改善箇所説明図②

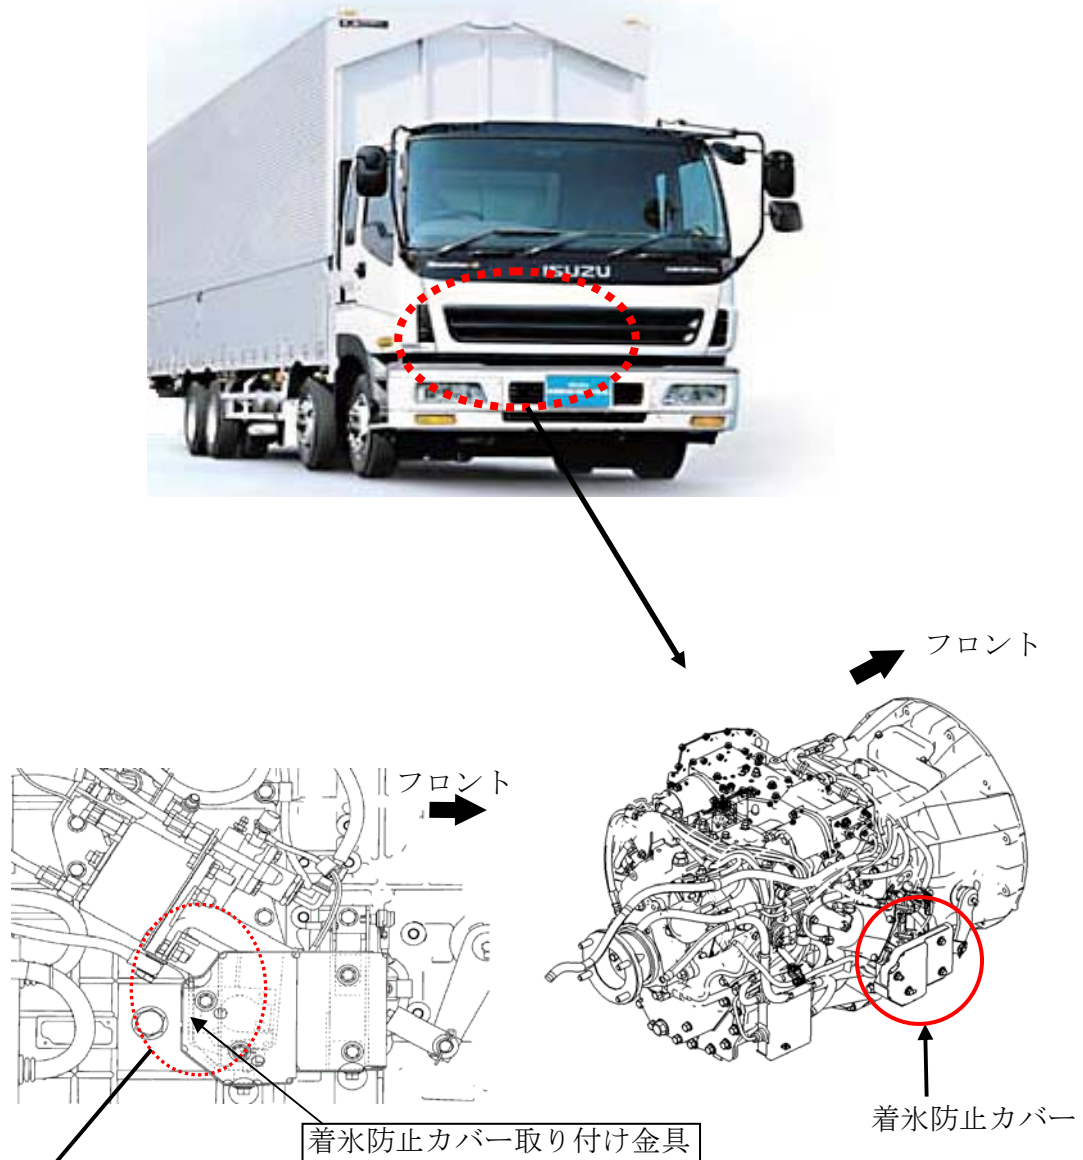
機械式自動変速装置付き車両において、クラッチストロークセンサ部への着氷を防止するカバーの取り付け金具の強度が不足しているものが組み付けられたため、走行中の車両振動等により、当該金具が破損することがある。そのため、当該センサ部に着氷して、そのまま使用を続けると、最悪の場合、ストロークセンサが損傷し、クラッチの接続ができず、走行不能となるおそれがある。

改善の内容：全車両、当該金具を正規品と交換する。

識別：コントロールユニット（ECU）カバーの右上部に黄色ペイントを塗布する。
